Expediente: **055410440298**
Radicado: **RE-03926-2022**
Sede: **SANTUARIO**
Dependencia: **Oficina Subd. RRNN**
Tipo Documental: **RESOLUCIONES**
Fecha: **12/10/2022** Hora: **09:08:28** Folios: **10**

RESOLUCIÓN No.

POR MEDIO DE LA CUAL SE RESUELVE UN RECURSO DE REPOSICIÓN Y SE TOMAN OTRAS DETERMINACIONES

Descripción del proyecto: El Proyecto “ECO HOTEL LA PAUSA” estará ubicado en la vereda La Cristalina del Municipio de El Peñol, a una distancia de aproximadamente 3,32 kilómetros desde su área urbana.

Ilustración 3. Zonificación del predio 018-58075 del cual se abren los predios de interés.

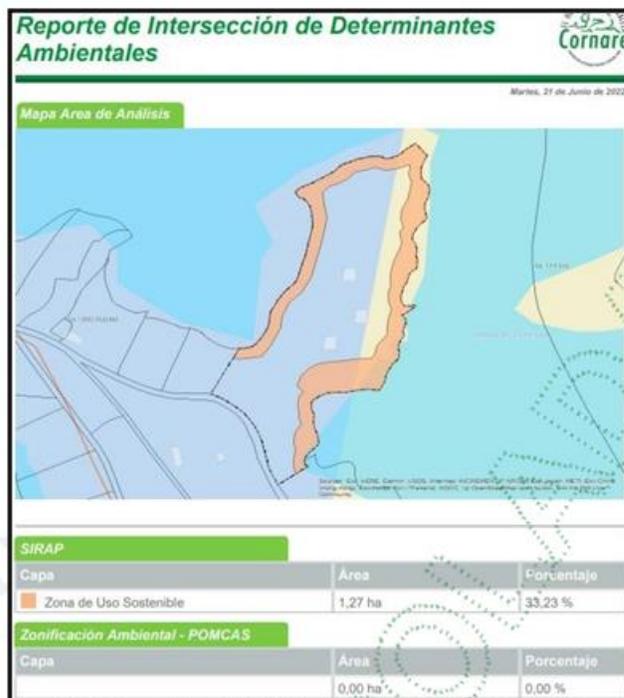
- De acuerdo con el Sistema de Información Ambiental Regional SIAR - TIC de Cornare, los predios identificados con FMI 018-175937 y 018-175939 (abiertos con base en la Matricula 018-58075) en los cuales se pretende desarrollar el proyecto, presentan restricciones ambientales por contar con área dentro del DRMI Embalse Peñol- Guatapé y Cuenca Alta del Río Guatapé, el cual fue aprobado mediante el Acuerdo N°370 del 30 de noviembre de 2017 de Cornare y mediante el Acuerdo N°402 del 30 de abril de 2020, “se actualiza y adopta el Plan de Manejo del Distrito Regional de Manejo Integrado DRMI “Embalse Peñol-Guatapé y Cuenca Alta del Río Guatapé”, como se indica a continuación:

Debido a que el Proyecto no se ubicará en las áreas correspondientes al DRMI El Peñol –Guatapé, (áreas de uso sostenible), la actividad se permite sin requerir el trámite de licencia ambiental.

Ilustración 4. Construcción de cabañas y embalse El Peñol-Guatapé

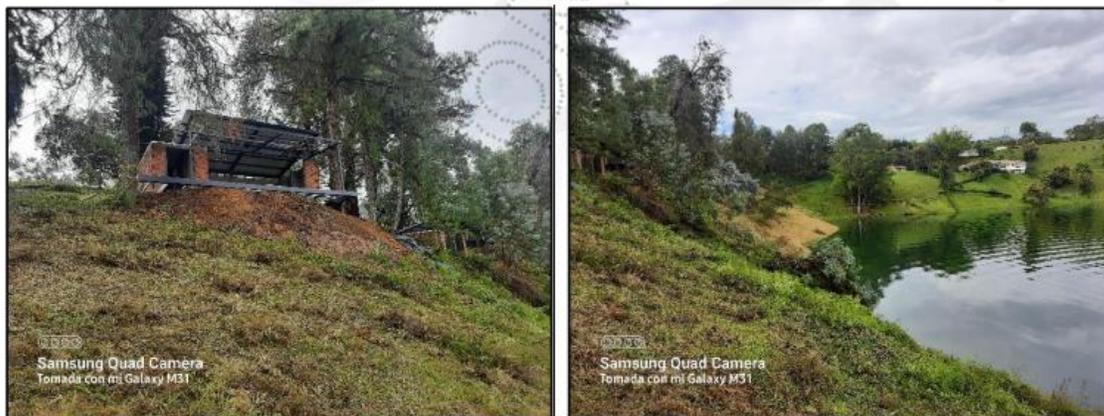
Se realiza visita de campo el día 22 de septiembre del año en curso, donde se pudo constatar que en los predios de interés existe una vivienda construida la cual cuenta con sistema individual, el cual no se incluyó en la solicitud de permiso de vertimiento, situación que deberá ser aclarada.

En el momento de la visita, se evidenció que se llevan a cabo las actividades de construcción de las cabañas que conformaran el proyecto.
